ANNEXE 7 (CHAPITRE 7)

Le diagramme qui suit présente le flux des quantités de matériaux qui seront transportés à la mine lors de l'année 6.

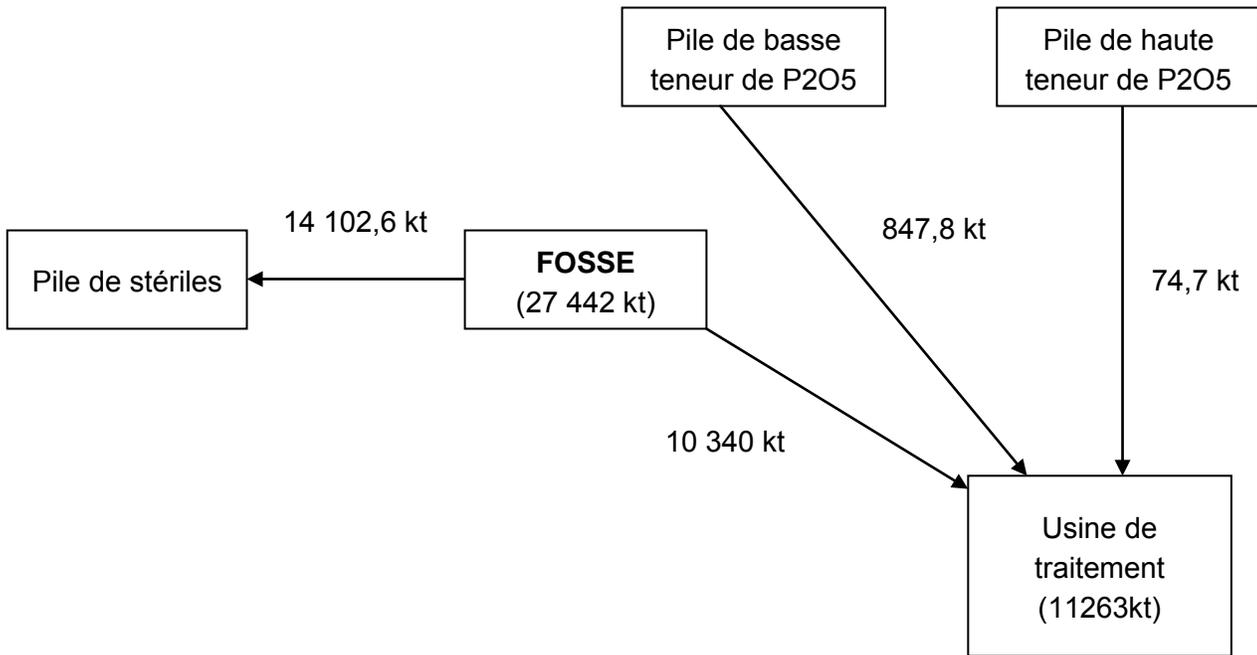
QCA-7.15 L'information relative aux activités et aux procédés permettant de décrire les taux d'alimentation, de transport ou de transfert des matériaux doit être précisée. La transmission d'un diagramme de procédé précisant ces quantités aux différentes étapes décrivant le transport du matériel (minerai, mort-terrain, stérile et les concentrés à basses et à hautes teneurs en P2O5) permettrait une meilleure compréhension tout en clarifiant l'information sur les taux d'alimentation, de transport et de transfert du matériel. Ces informations permettent de porter un jugement sur les émissions correspondantes à ces activités. Bien que certaines informations se retrouvent sous forme de tableau à l'annexe 7, il y aurait lieu d'en préciser les détails pour pouvoir effectuer l'analyse appropriée sur les intrants de la modélisation. Bien que des mesures d'atténuation soient envisagées, il est observé que la modélisation ne tient pas compte de l'entreposage du mort-terrain, le temps que la mesure d'atténuation soit efficace.

Réponse :

Tonnage en kt = 1000 t
P2O5 = Pentoxyde de phosphore
